# HØRINGSNOTAT

## Forslag til Spildevandsplan 2025 for Hillerød Kommune samt miljøvurdering

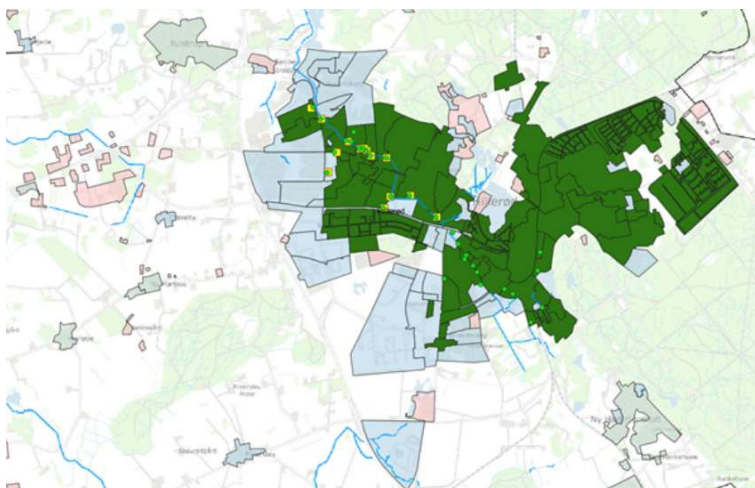
*Hvornår forventes de i tabel 9 angivne reduktioner som følge af separatkloakeringen at være gennemført? Hvor stor en del af det fælleskloakerede område forventes, med de nuværende planer, at blive separatkloakeret?*

Tabel 9 i miljørapporten angiver de reducerede mængder af kvælstof og fosfor, der vil komme som følge af, at regnvandet fra separeringsprojekterne ikke længere udledes via renseanlæggene.

Jf. de retningslinjer der er beskrevet under "Regler og Retningslinjer – Separatkloakering af private matrikler", får grundejere en frist på mindst 5 år fra en spildevandsplan eller et tillæg til en spildevandsplan bliver vedtaget for deres område, til de skal have separeret regn- og spildevand på egen grund og tilsluttet sig Hillerød Spildevand A/S' nye kloaksystem.

Efter separatkloakeringen er udført, evaluerer Hillerød Spildevand effekterne af projekterne. Hillerød Spildevand planlægger et nyt projekt i det prioriterede område og så fremdeles. Der kan således ikke på forhånd siges noget om antallet af områder, eller hvor stort det samlede område, hvori der skal ske en indsats, er.

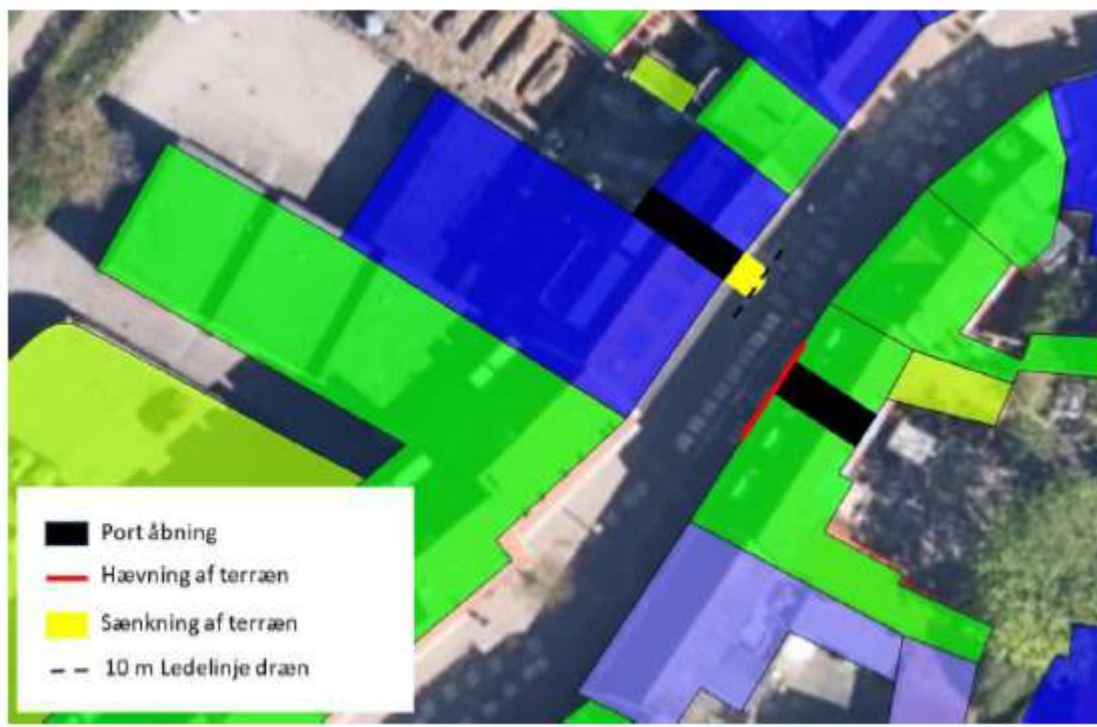
*Den eneste henvisning til berørte lodsejere i forhold til skybrudsudledninger, der findes i henholdsvis Spildevandsplan 2018-2021 samt tillæg II til Spildevandsplan 2018-2021 fremgår af den kortoversigt med projektområdet, der fremgår af bilag 3.*

*Det fremgår i den forbindelse, at: "Hillerød Spildevand vil tage kontakt til de grundejere der berøres direkte af projektet. Grundejerne vil fremgå af et efterfølgende tillæg til spildevandsplanen, hvor det fastsættes mere præcis hvor der skal etableres kapacitet til opstuvning, rensning og transport af regnvandet."*

*Det bemærkes, at de markeringer, der er anført i kortbilag 3 i Tillæg 2 ikke omfatter matr. 121a og 121b. Disse to matrikler er ikke markeret på kortbilaget som muligt udledningspunkt for skybrudsudløb, og er dermed ikke en del af det eksisterende plangrundlag.*

*Det projekt, der nu er præsenteret med Spildevandsplan 2025 for de førnævnte matrikler fremgår således ikke som et godkendt projekt i nævnte plan eller tillæg, og er således ikke juridisk forankret, idet der ikke foreligger en aftale med mine klienter, og idet der i henhold til det eksisterende plangrundlag ikke er nødvendig hjemmel til at ekspropriere.*

Hillerød Kommune er enige i, at det nuværende plangrundlag ikke hjemler mulighed for evt. ekspropriation, og at det heller ikke er muligt at udvide et hovedprojekt med en skybrudsløsning, der involverer ekspropriation af en privat ejendom med hjemmel i omkostningsbekendtgørelsen, uden at dette er særskilt vedtaget i en spildevandsplan.

Eftersom der ikke er hjemmel i det nuværende plangrundlag, bad Hillerød Kommune i forbindelse med høring over Spildevandsplanen 2025 ejer af Helsingørsgade 23 om bemærkninger til, at Hillerød Kommune ville skabe grundlag for evt. ekspropriation, hvis der er ikke kan indgås en frivillig aftale mellem ejer af Helsingørsgade 23 og Hillerød Spildevand A/S. Hensigten var således at gøre opmærksom på, at Hillerød Kommune arbejder på at tilvejebringe et hjemmelsgrundlag for evt. ekspropriation i et kommende plangrundlag.

Hillerød Kommune er enig i, at det skal angives eksplicit i et kommende plangrundlag, hvilke ejendomme der kan blive berørt af projektet, og hvilke rådighedsindskrænkninger, der kan pålægges, jf.

spildevandsbekendtgørelsens § 4, stk.1, nr. 10. I lyset af bemærkningerne i høringsvaret, og at der er en række juridiske forhold, der skal afklares nærmere jf. nærmere nedenfor, har forvaltningen anbefalet, at det nødvendige hjemmelsgrundlag for evt. ekspropriation tilvejebringes i et tillæg til Spildevandsplan 2025.
